女川2号機における固体廃棄物処理系固化装置の固化材変更(概要)

【固化材変更の簡略図】

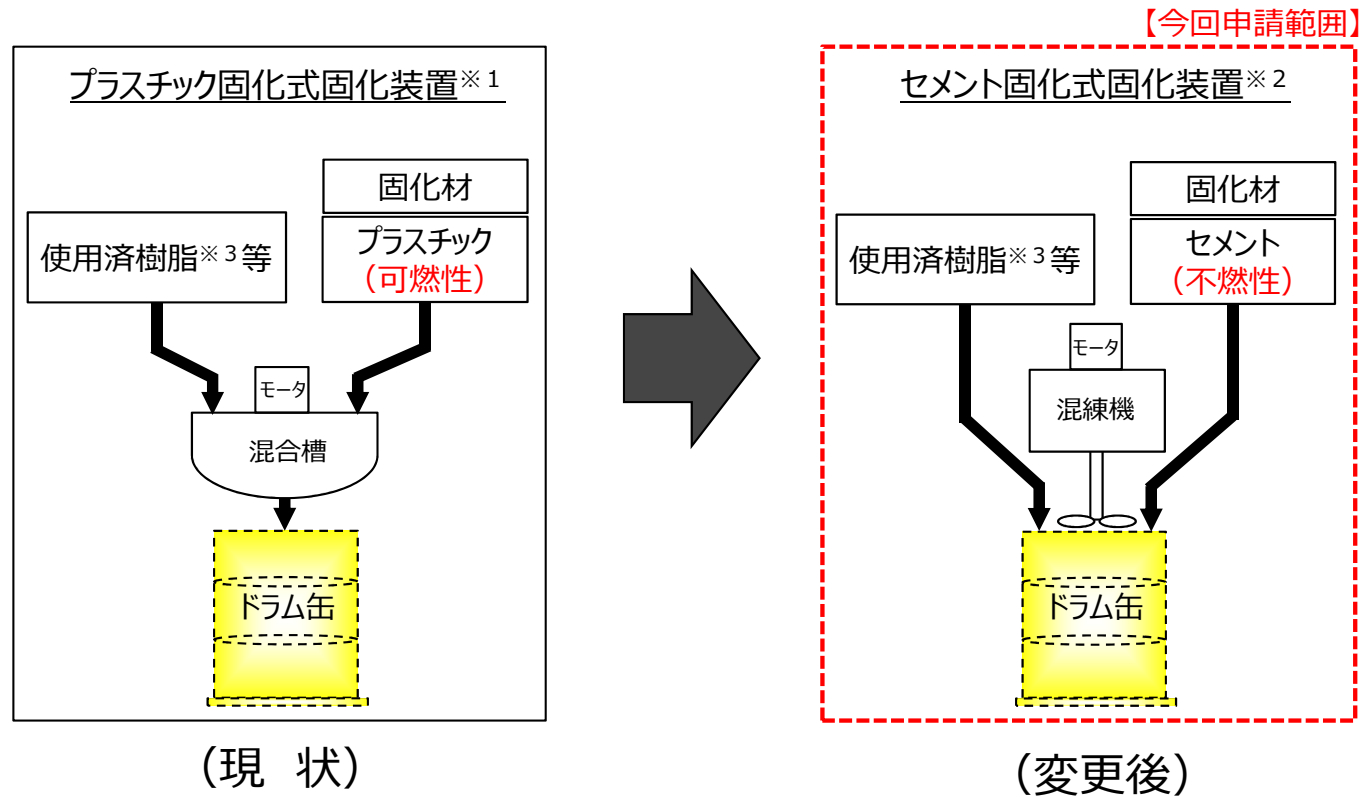
- ※1 固化材にプラスチックを使用する。新規規制基準適合性審査において、固体廃棄物処理系固化装置の固化材に、可燃性であるプラスチックを使用しないことを前提に火災防護対策の確認を受けている。
- ※2 固化材にセメントを使用する。
- ※3 発電所で使用する水を浄化するために使用したイオン交換樹脂。
